TRANS/WP.29/GRB/34
12 April 2002

ДОКЛАД РАБОЧЕЙ ГРУППЫ ПО ВОПРОСАМ ШУМА (GRB) О РАБОТЕ
ЕЕ ТРИДЦАТЬ ШЕСТОЙ СЕССИИ

ПОПРАВКИ К ДОКУМЕНТУ TRANS/WP.29/2002/7, ПРИНЯТЫЕ GRB
НА ЕЕ ТРИДЦАТЬ ШЕСТОЙ СЕССИИ

"Пример 2

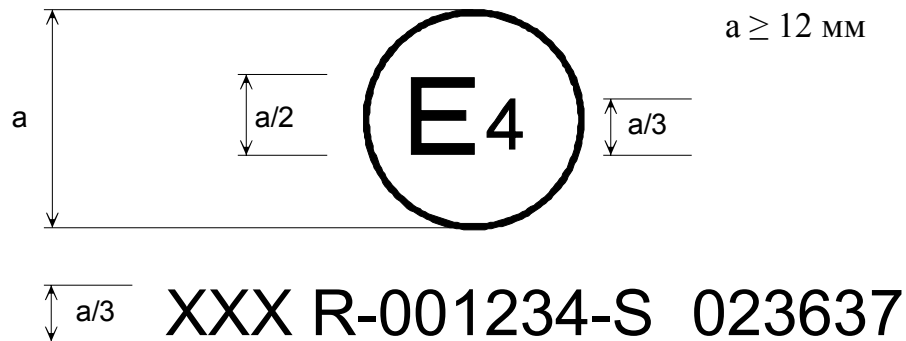
Приложение 2 исправить следующим образом:

Приведенный выше знак официального утверждения указывает, что данная шина официально утверждена в Нидерландах (E4) на основании Правил № XXX и 30. Первые две цифры номеров официального утверждения указывают на то, что на момент предоставления официальных утверждений Правила № XXX по-прежнему находились в их первоначальном варианте, а Правила № 30 включали поправки серии 02".

"Пример 3

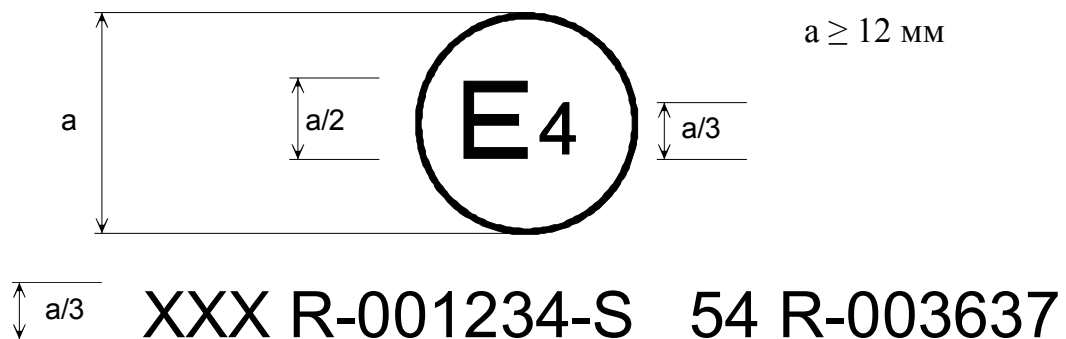
Включить новый пример 3 следующего содержания:

Приведенный выше знак официального утверждения показывает, что данная шина официально утверждена в Нидерландах (E4) на основании Правил № XXX и 54. Первые две цифры номеров официального утверждения указывают на то, что на момент предоставления соответствующих официальных утверждений Правила № XXX и 54 по-прежнему находились в их первоначальном варианте".
